# *Grupo 07 – Avaliação de atributos e medidas – Fauna Terrestre*

## Documento Executivo – Capítulo 2 PRSA

REUNIÃO TÉCNICA SOBRE CAPÍTULO 2 – DOCUMENTO EXECUTIVO

GRUPO 07 – AVALIAÇÃO DE ATRIBUTOS E MEDIDAS – FAUNA TERRESTRE

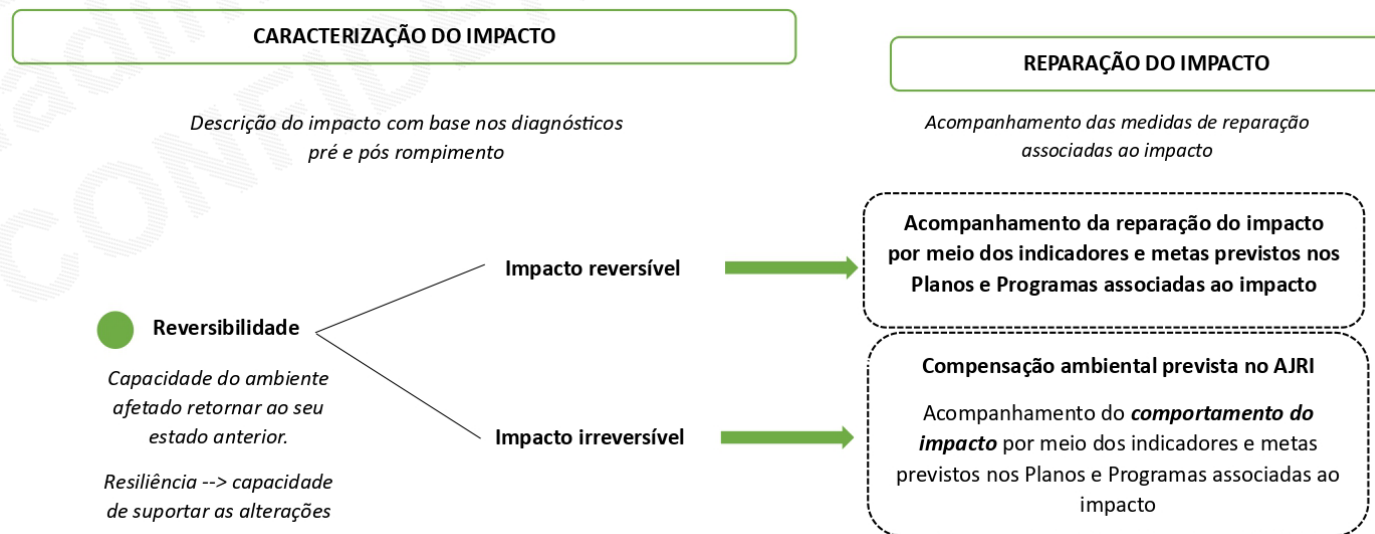
345. A DFAU solicita que a reversibilidade do impacto “ID 71 – Alteração da composição e estrutura das comunidades terrestres” seja reavaliada no âmbito da Gestão Adaptativa, com vistas aos resultados obtidos pelos Programas de Monitoramentos em execução.

Ao que se refere ao ID 345 “Alteração da composição e estrutura das comunidades terrestres” o qual a reversibilidade do impacto deve ser reavaliada no âmbito da “Gestão Adaptativa”, conforme já sinalizado na Nota Técnica nº 17/IEF/GCFAP/2022 (51798481).

- O atributo de reversibilidade está intimamente relacionado ao acompanhamento da reparação do impacto por meio dos indicadores e metas previstos nos Planos e Programas associados ao impacto, conforme apresentado na Figura a seguir.
